PARECER TÉCNICO DO TESTE EM ESCALA REAL (PROVA DE CONCEITO)
LICITAÇÃO Nº 002/2022 – COMPANHIA MUNICIPAL DE URBANISMO - COMUR

Este documento realiza uma análise e emite Parecer Técnico do Teste em Escala Real (Prova de Conceito) realizado na licitação nº 002/2022, que tem como objeto a contratação de empresa para locação de solução tecnológica para a informatização no perímetro do Sistema de Estacionamento Rotativo Digital Pago, no município de Novo Hamburgo, em conformidade com as especificações contidas no termo de referência do edital.

Nesta etapa, houve a análise, através de Teste em Escala Real (Prova de Conceito), da solução de software e hardware apresentada pela empresa G2 EMPREENDIMENTOS E LOGISTICA LTDA, licitante classificada com a melhor proposta.

Figura 1 – Imagens do Equipamento POS

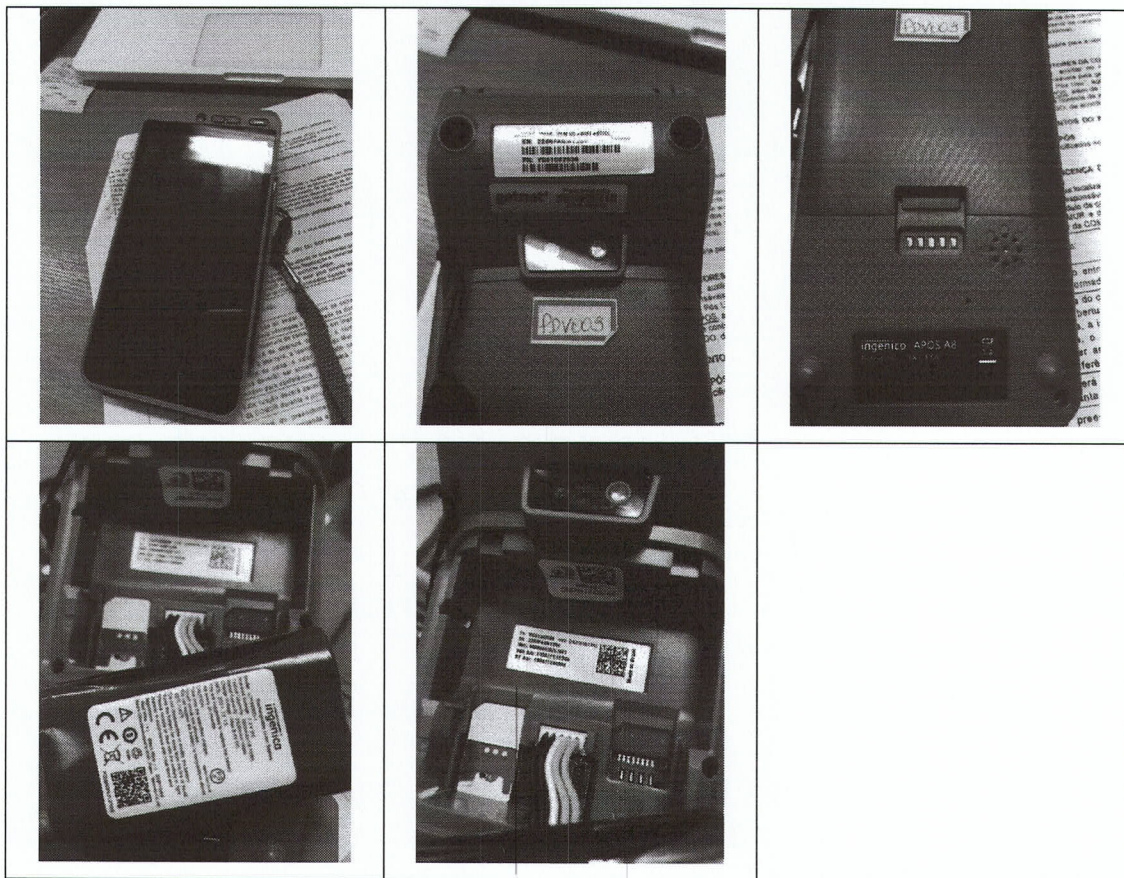
Considerações: O item TR 7.2.1.1 especifica a bateria do POS em 5000mAh, conforme alertado por terceiro interessado. O modelo utilizado na apresentação contém uma bateria de 2600mAh, expansível para até 3350mAh conforme manual do APOS A8.

Entendimento do TÉCNICO: A expectativa, conforme consta no item TR 7.2.1.1, é de que o **equipamento dure o turno inteiro de operação do Monitor**. Caso a empresa apresente como solução um POS que, mesmo com uma especificação de bateria de menor capacidade, dure o turno de operação, na prática, este equipamento é **equivalente à especificação solicitada**.

Solicita-se à empresa G2: Ao fornecer os equipamentos semelhantes, certifique-se e garanta esta expectativa de duração da bateria.

Figura 2 - Imagens do Celular e da impressora, parte do Kit Monitor apresentado

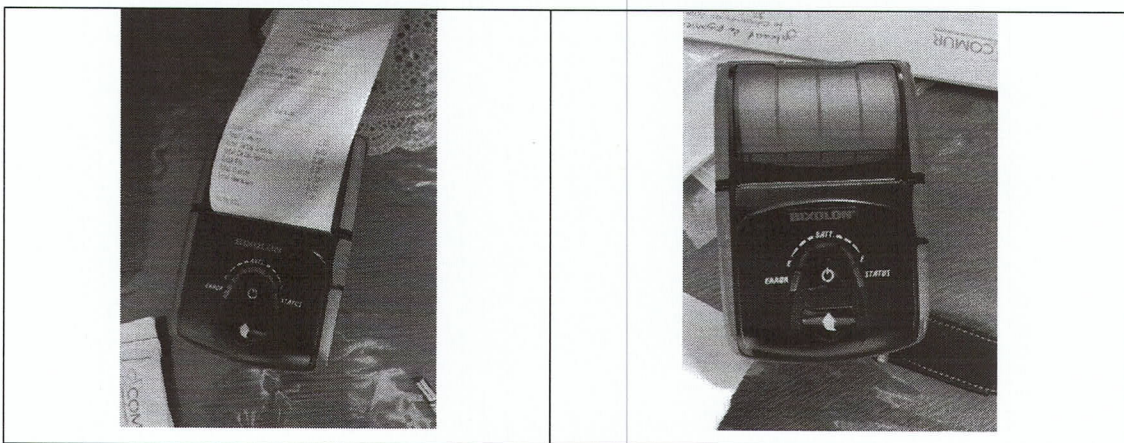
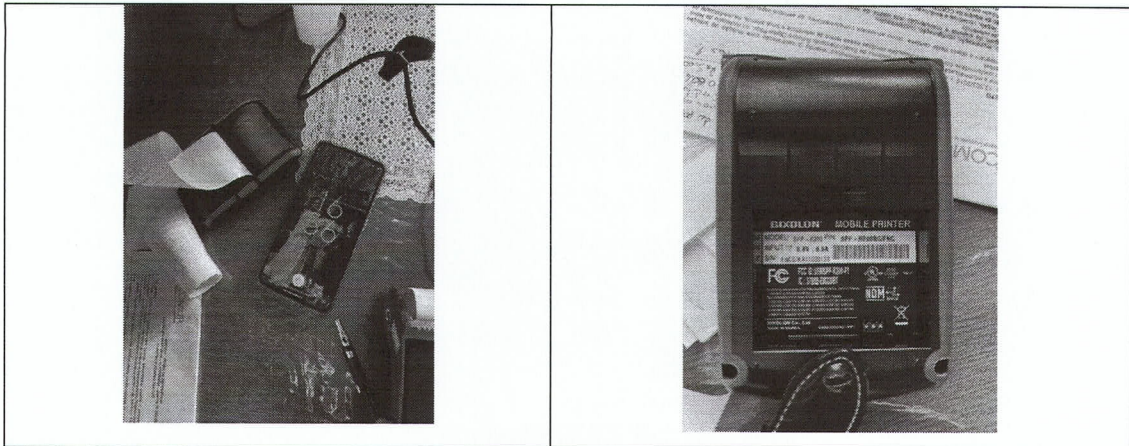
Considerações: A empresa apresentou o Kit Monitor em um celular Android conectado a uma impressora Bluetooth (ver item 3.3.2), porém o item TR 7.2.1 é específico de que o equipamento deve ser do padrão POS (ver item 3.3.1), tendo ainda a capacidade de operar financeiramente com cartões de crédito e débito com chip e NFC. Questionados pelo TÉCNICO, argumentou a empresa de que o equipamento que será fornecido será sim um POS conforme especificação, porém de que demoraria para gravar o aplicativo no equipamento, solicitando continuidade da apresentação pelo celular. Após estas considerações, a apresentação se deu sequência. Por este motivo não foi possível testar operações de pagamento em cartão de crédito e débito no Kit Monitor.

Entendimento do TÉCNICO: Uma vez ambos os equipamentos (Celular e POS) rodando em sistema operacional Android, entende-se como válida a apresentação feita. Aplicações Android hoje em dia rodam em milhares de modelos de dispositivos (hardwares) diferentes. As operações de crédito e débito foram testadas corretamente no equipamento Kit PDV, que, conforme informado pela empresa, contém a mesma aplicação com diferentes configurações de perfil de acesso.

Solicita-se à empresa G2: Ao iniciar a operação, entregue os Kits Monitor no padrão POS, conforme reafirmou em reunião.

Figura 3 - Imagens do Kit OCR instalado no veículo de demonstração e seus equipamentos

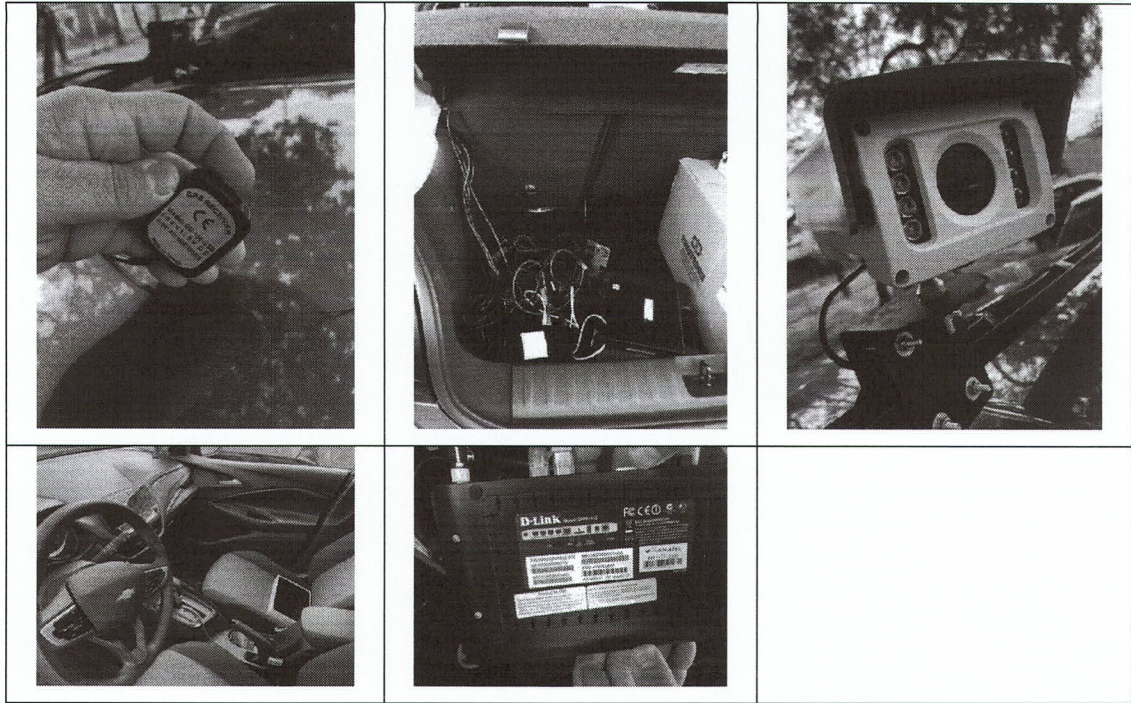
Considerações: A especificação das Câmeras de captura e processamento de OCR instaladas no veículo possuem, dentre outras especificações, resolução de 1280x960px, enquanto a especificação do TR define 1024x946px.

Considerações: Durante os testes no veículo de fiscalização, Ricardo, da empresa G2, informou que o equipamento GPS utilizado na demonstração possuía especificação de precisão menor do que o solicitado no TR. Carlos (TÉCNICO) solicitou que esta informação fosse reiterada em reunião para que fosse devidamente gravada nos vídeos. O equipamento GPS utilizado possui precisão aproximada de 3 metros, enquanto o solicitado possui precisão de 30cm (e demais especificações). Ricardo ressaltou que o equipamento que será entregue será exatamente o especificado no TR, e que o GPS atual foi utilizado apenas para a prova de conceito (informação devidamente registrada em vídeo).

Entendimento do TÉCNICO: Na prática, as câmeras apresentadas são melhores que as especificadas. Durante a operação, percebeu-se nitidez e velocidade no processamento da captura das imagens e do OCR, sem impacto negativo para a operação.

Solicita-se à empresa G2: Atenção à necessidade de armazenar os dados da câmera que capturou no envio para o servidor (ver item 4.3.19), assim como registrar informações no próprio arquivo da imagem (ver item 4.3.10).

Entendimento do TÉCNICO: Observando-se a operação, não se percebeu prejuízo operacional, com foco na avaliação da qualidade do sistema como um todo. O veículo registrou devidamente o seu trajeto de deslocamento, vinculando suas coordenadas com as imagens capturadas no caminho, e armazenou corretamente o trajeto percorrido durante a execução das "rondas" (nome dado pela empresa G2 para cada intervalo de operação de fiscalização).

Solicita-se à empresa G2: Que entregue o equipamento equivalente ao especificado no TR no início da implantação.
